Mission régionale d'autorité environnementale
ÎLE-DE-FRANCE

Avis délibéré
de la Mission régionale d'autorité environnementale d'Île-de-France sur le projet de construction d'un ensemble immobilier sur le site de la Malvoisine situé à Noisiel (Seine-et-Marne)

N°MRAe 2021 - 1701

Illustration 5: Coupe montrant le positionnement des types de logements par rapport à la VPO
Source : dossier, pièce PC03A – coupes AA et BB, annoté par la MRAe.

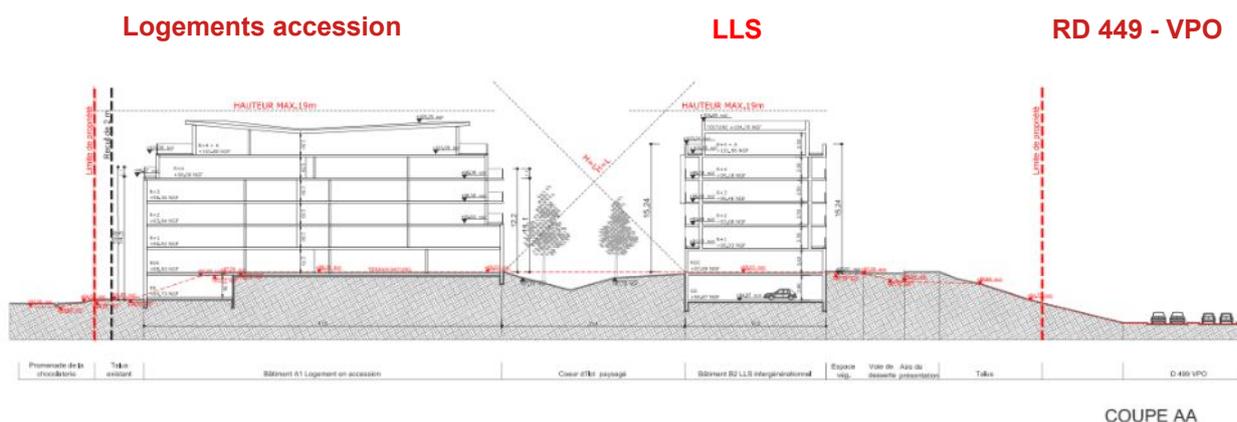
La MRAe relève que la seule mesure de réduction du bruit prévue pour les futurs habitants des logements sociaux, qui seront les plus exposés aux nuisances sonores de la route, consiste au respect de la réglementation par le biais de mesures constructives, ce qui ne protège que les espaces intérieurs lorsque les fenêtres sont fermées. Aucune autre solution, comme un profilage plus adapté du talus, la mise en place d'écrans anti-bruit, la localisation des pièces de vie à l'opposé de la route²³ ou l'orientation des bâtiments, n'est présentée. Au contraire, l'orientation du bâtiment C, en « L » ouvert côté route, est susceptible de favoriser des réverbérations accroissant encore le bruit perçu.

23 Les plans des bâtiments B1, B2 et C fournis dans le dossier de permis de construire montrent, pour la plupart, des logements orientés d'un seul côté (est ou ouest), ce qui ne permettra pas d'avoir des pièces « tampon » préservant du bruit les pièces de vie.

- ***approfondir l'analyse de l'état initial acoustique du site (consolidation des données et discussion des résultats) ;***
- ***compléter l'analyse des nuisances sonores en situation de projet avec notamment la prise en compte des équipements sportifs présents (skatepark) et prévus ;***
- ***étudier des mesures permettant de réduire les nuisances sonores auxquelles sont exposés les logements, notamment les logements sociaux, en apportant une attention particulière aux conditions de vie à la belle saison, lorsque les fenêtres seront ouvertes.***
